浜岡原子力発電所敷地内及び周辺の活断層調査に関する申入書

原子力規制委員会 御中

浜岡原子力発電所運転終了・廃止等請求訴訟弁護団

さて、浜岡原子力発電所運転終了・廃止等請求訴訟弁護団は、この度浜岡原子力発電所(以下「浜岡原発」という)敷地周辺の地質調査を地質学者塩坂邦雄氏と行いました。この結果を踏まえ、貴委員会に対し、浜岡原発3・4号機の新規制基準適合性審査について、ご留意いただきたい事項がございますので、本書面について申し入れをさせていただきます。

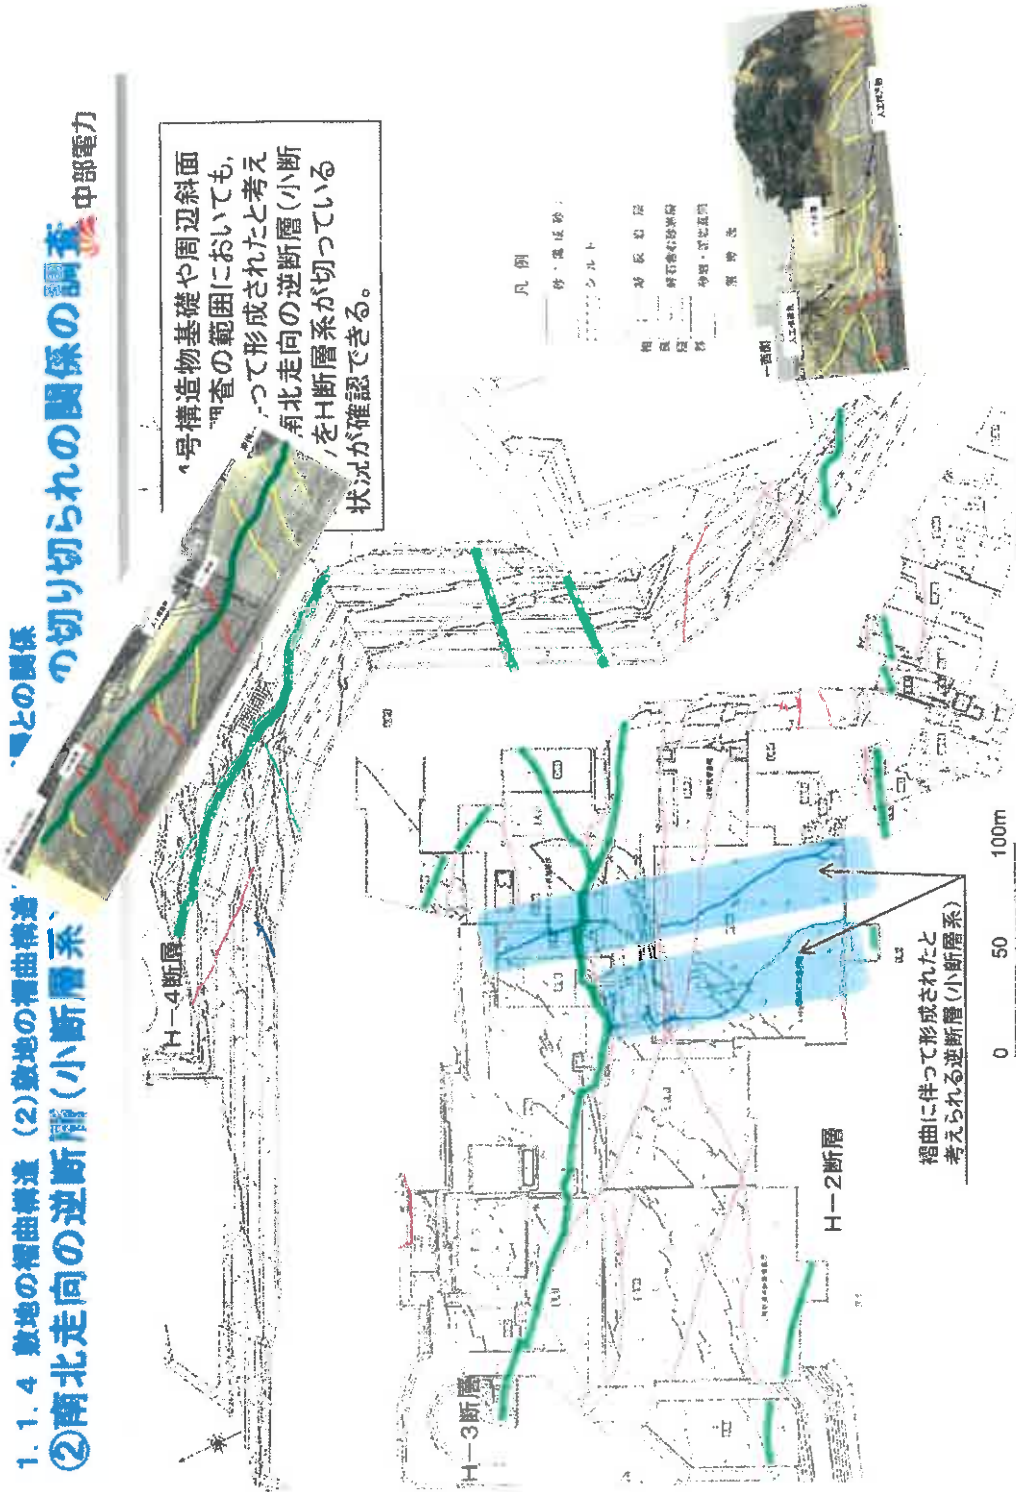
94頁(右下)の写真でも同様である。

中部電力は、この94頁写真の注釈だけではなく、敷地の地質図でもこの逆断層の存在をやはり隠蔽している

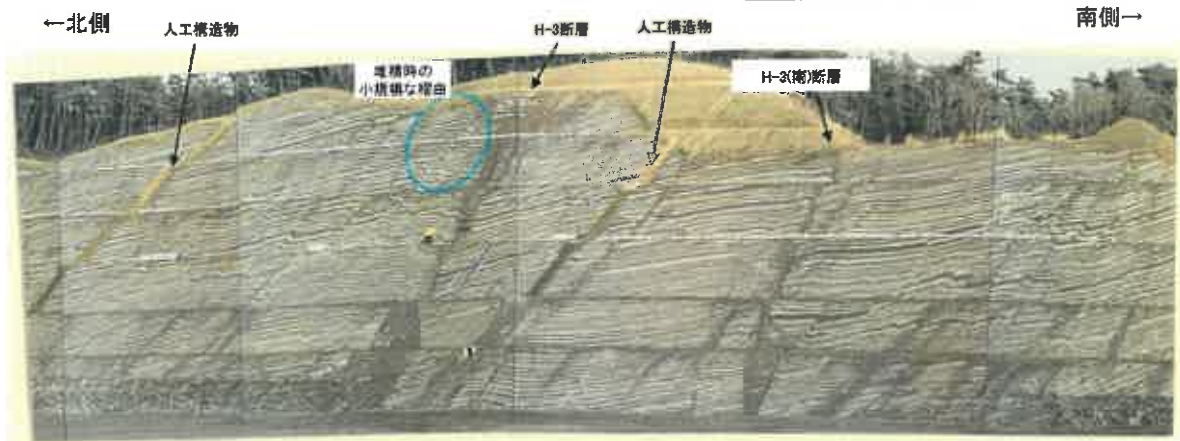
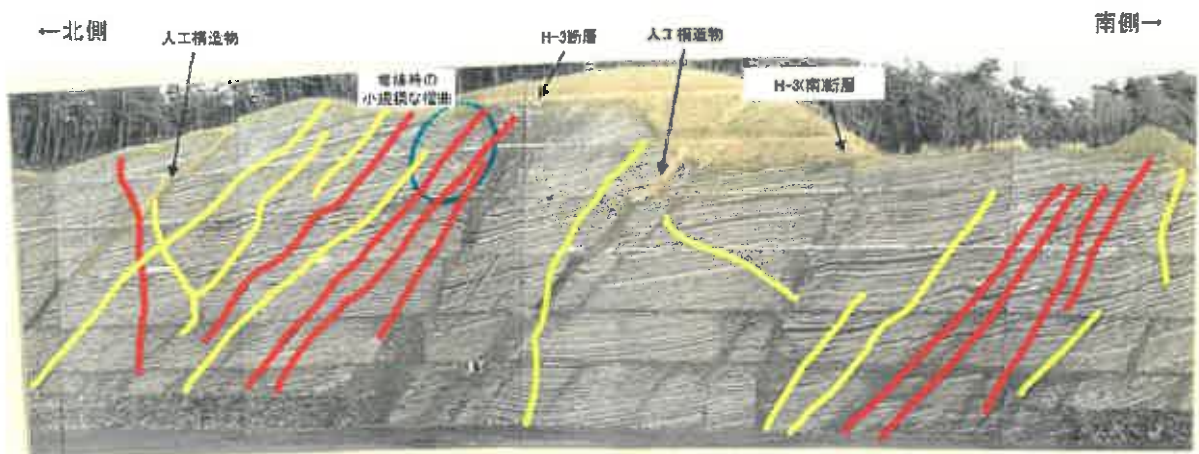
西側斜面にもやはり逆断層は多数存在しているが、その説明は省かれ、かつ地質図でも無視されている。

1. 1. 4 敷地の褶曲構造 (2) 敷地の褶曲構造と敷地の断層との関係

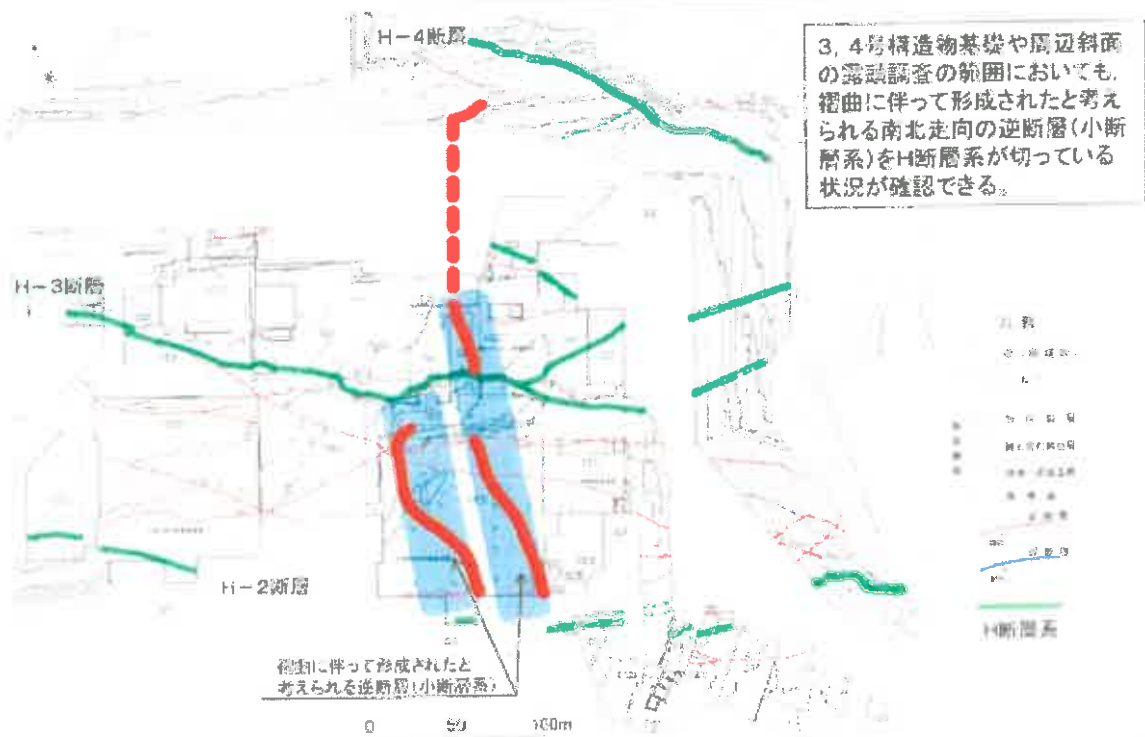
中部電力が貴委員会に提出した H 断層系と A-17 此木断層系の図面は H 断層系のみマーカーを付して強調しているが、本来はその関係性は逆転して捉えるべきものである。
